**AVIS RELATIF À LA PROTECTION
CONTRE LES EVENTUELS EFFETS NOCIFS ET NUISANCES
PROVOQUÉS PAR LES RAYONNEMENTS NON IONISANTS
GÉNÉRÉS PAR DES ANTENNES ÉMETTRICES STATIONNAIRES**

Commune : GEMBLoux - Exploitant : TELENET GROUP

Référence exploitant : NR1121A

Rapport n° 3579 / 2025

Figure 1 : Vue en plan des lieux de séjour et des points de contrôle

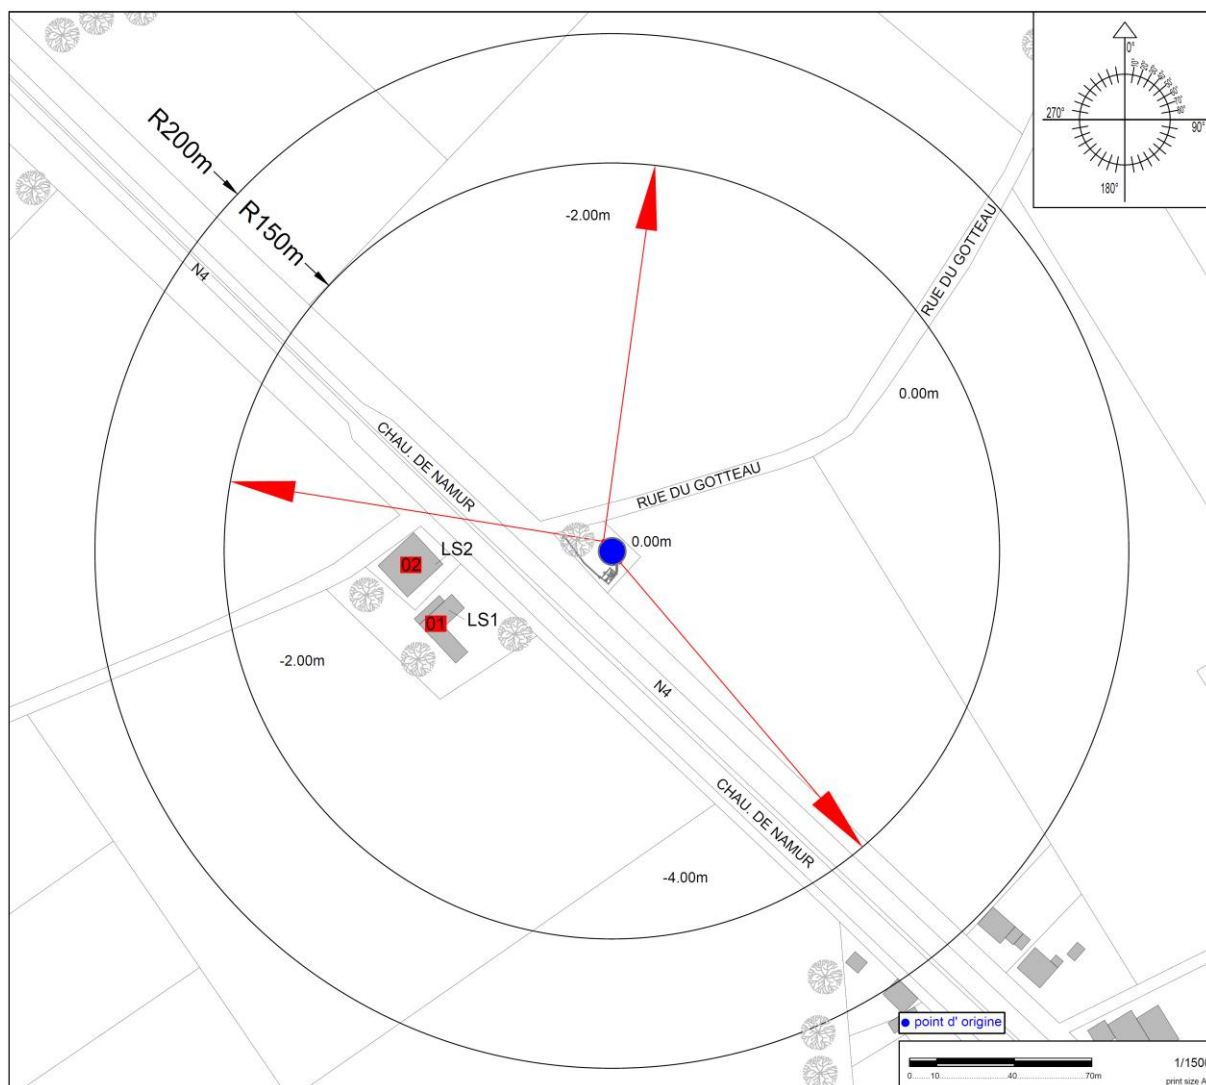
- le numéro du point de contrôle repris sur un des plans de la figure 1;
- le numéro du LS dans lequel se trouve le point de contrôle de la 1^{ère} colonne ;
- l'atténuation d'obstacle prise en compte pour le calcul de l'indice d'exposition dans le LS ;
- le résultat du calcul de l'indice d'exposition.

N° point de contrôle	LS	Atténuation (dB)	Indice d'exposition relatif à la limite par installation IE_i
2	LS2	3,0	0,676
1	LS1	3,0	0,418

Figure 2 : Vue en plan des installations d'antennes dans un rayon de 300 mètres autour de l'installation faisant l'objet de la demande d'avis

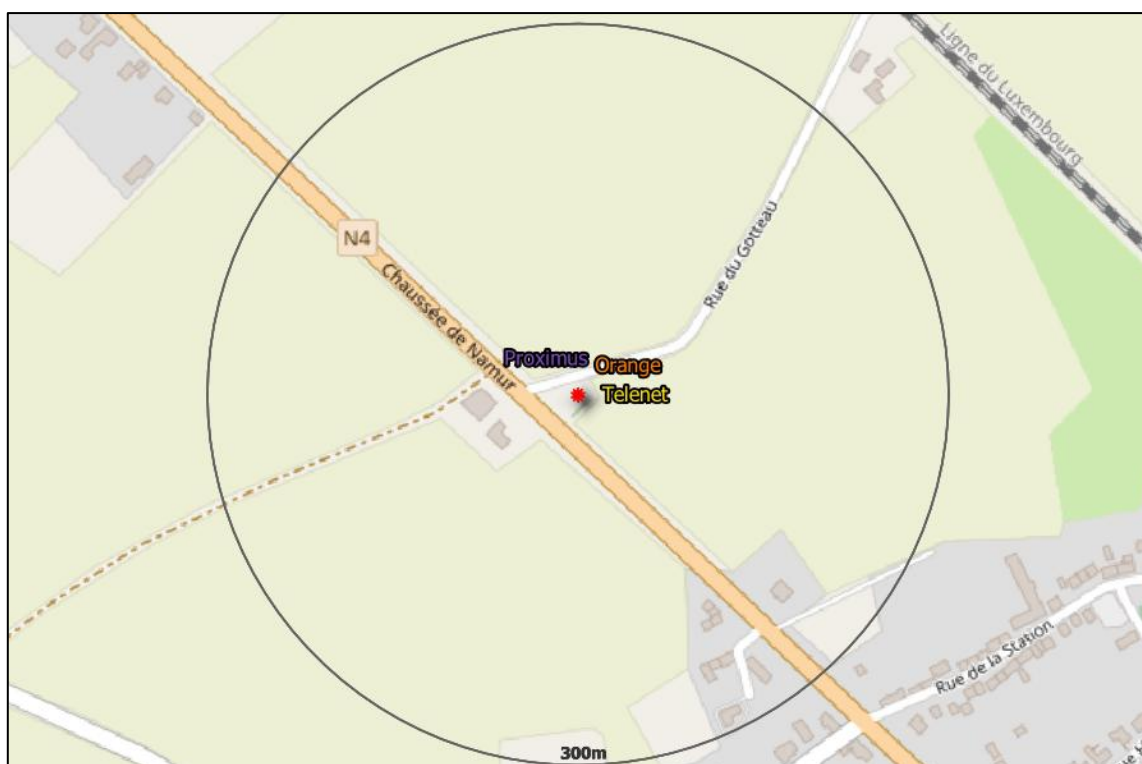
Le plan en projection verticale de la figure 2 indique la localisation des installations d'antennes émettrices stationnaires visées par le décret et situées dans un rayon de 300 mètres autour de l'installation référencée dans le paragraphe 2 et localisée au centre du cercle. Les données de localisation de ces antennes et les avis correspondant sont accessibles via le cadastre en ligne des antennes émettrices stationnaires⁸. Les installations prises en compte dans l'évaluation du respect de la limite cumulative sont les installations d'antennes émettrices déclarées en service par l'exploitant à la date du présent avis, à l'exception de l'installation référencée dans le paragraphe 2 et éventuellement d'autres installations ayant fait l'objet d'une demande d'avis à la même date et qui sont situées à l'intérieur de la zone de 300 mètres de rayon.

- c) dans tous les autres cas, il a été vérifié que la limite cumulative définie à l'article 4, §2 du décret n'est pas dépassée dans les lieux de séjour sur base du nombre d'installations localisées dans la zone d'évaluation de 300 mètres de rayon représentée dans la figure 2, de leur localisation ainsi que des données inscrites dans la figure 1 et au paragraphe 4 du présent avis et dans les avis attestant le respect de la limite par installation ou de la limite abrogée de 3 V/m relatifs aux autres installations reprises dans la figure 2.

Compte tenu des considérations ci-dessus, il apparaît que l'intensité du rayonnement électromagnétique généré, dans les lieux de séjour situés dans un rayon de 300 mètres autour de l'installation référencée dans le paragraphe 2, par l'ensemble des antennes émettrices stationnaires de l'ensemble des exploitants du même site d'antennes émettrices stationnaires respecte la limite fixée à l'article 4, § 2 du décret.
